RICHIESTA DI AUTORIZZAZIONE PER LA COSTRUZIONE DI UN NUOVO IMPIANTO DI RECUPERO INERTI NON PERICOLOSI IN PROCEDURA ORDINARIA AI SENSI DELL'ART. 208 DEL D.Lgs 152/2006 CON VALUTAZIONE DI IMPATTO AMBIENTALE

CONSIDERAZIONI E VALUTAZIONE MICROZONAZIONE SISMICA LOCALE DI 3° LIVELLO

2. RISPOSTE ALLE RICHESTE DEL GENIO CIVILE DI TREVISO

Figura 2: Estratto dell'elenco Frane, Eventi, Segnalazioni o Frane monitorate IFFI nell'area d'interesse

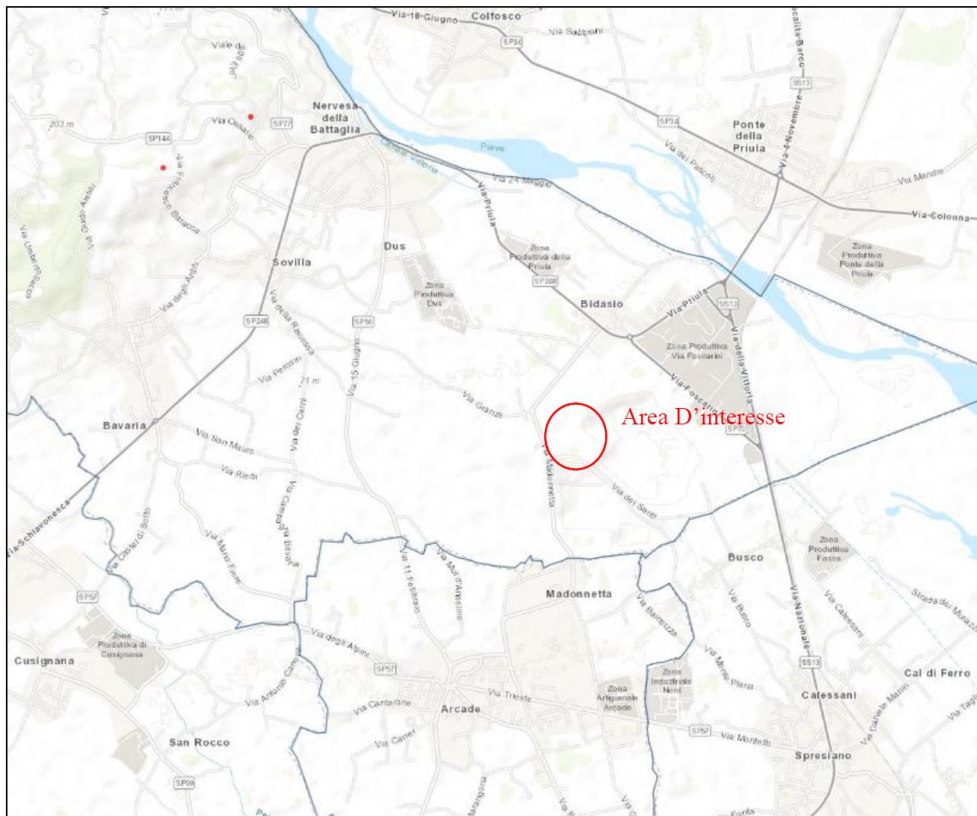
Si riportano le cartografie dell'istituto IFFI (Inventario dei Fenomeni Franosi in Italia), in cui si evidenzia che l'area oggetto di intervento e nel comprensorio di cava Madonnetta non si rilevano fenomeni gravitativi né aree a rischio e pericolosità di frane o alluvioni.
